Krycí list ZBV

III/0042 Líšnice, rekonstrukce silnice

Rekonstrukce komunikace km 1,140 - km 1,480

Předmět Změny: Sanace podloží vozovky; Vrstva SC

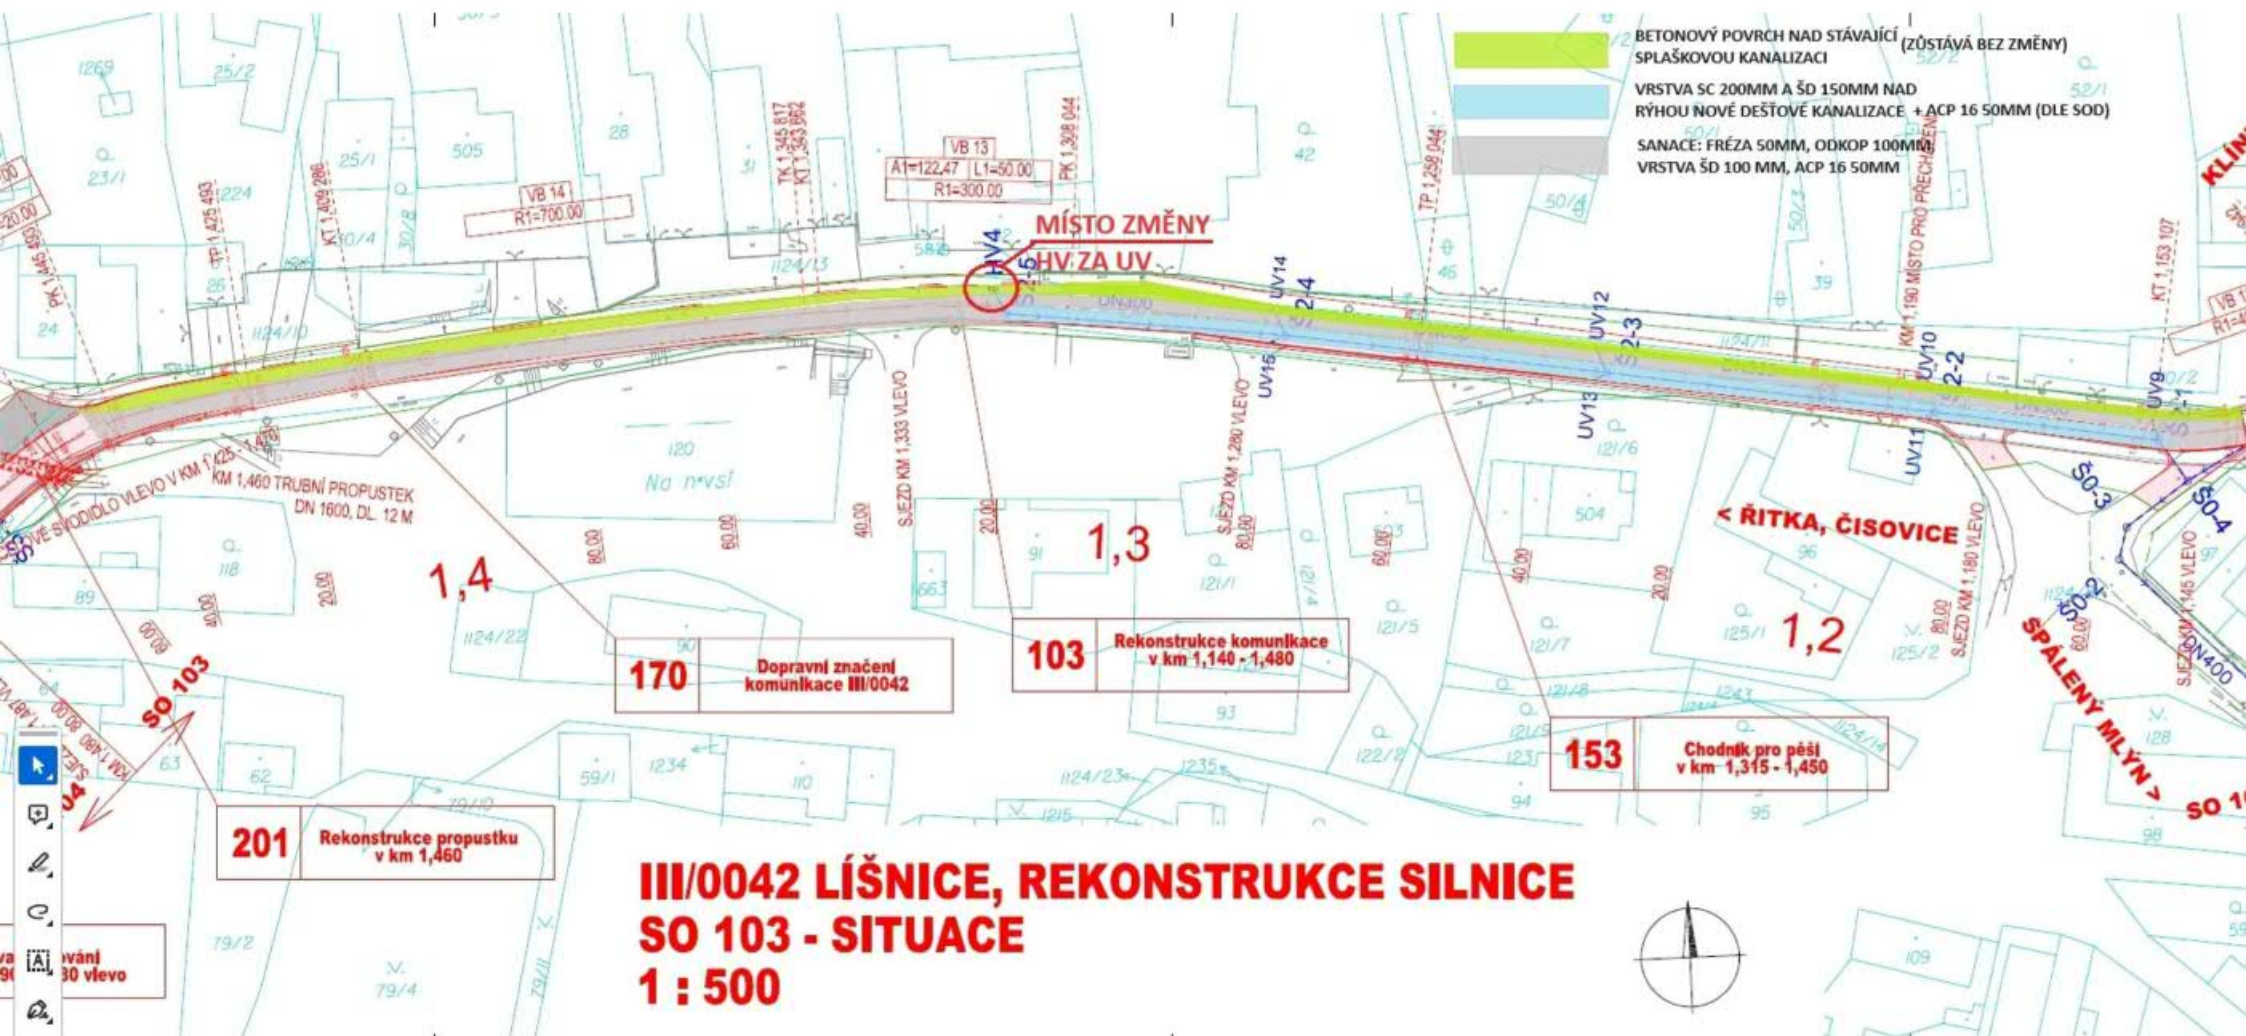
BETONOVÝ POVRCH NAD
STÁVAJÍCÍ SPLAŠKOVOU
KANALIZACI V ŠÍŘCE 1,6 M
ZŮSTÁVÁ BEZ ZMĚNY

SANACE PODLOŽÍ VOZOVKY
FRÉZA 50 MM, ODKOP 100 MM
ÚPRAVA PLÁŇE
VRSTVA ŠDA 100 MM, ACP 16 50 MM
ŠÍŘKA: 4,5 M (VOZOVKA V SO 103) - 1,6 M
(BET. POVRCH) - 2,0 M (VRSTVA SC) = 0,9 M

VRSTVA KAMENIVA STMELENÉHO CEMENTEM
NAD NOVOU DEŠŤOVOU KANALIZACI VČ. PŘESAHŮ
SKLADBA: ŠDA 150 MM, SC 200 MM,
ACP 16 50 MM
ŠÍŘKA 2,0 M

BETONOVÝ POVRCH NAD
STÁVAJÍCÍ SPLAŠKOVOU
KANALIZACI V ŠÍŘCE 1,6 M
ZŮSTANE BEZ ZMĚNY

SANACE PODLOŽÍ VOZOVKY
FRÉZA 50 MM, ODKOP 100 MM
ÚPRAVA PLÁNĚ
VRSTVA ŠDA 100 MM, ACP 16 50 MM
ŠÍŘKA: 4,5 M (VOZOVKA V SO 103) - 1,6 M
(BET. POVRCH NAD KANALIZACI) = 2,9 M
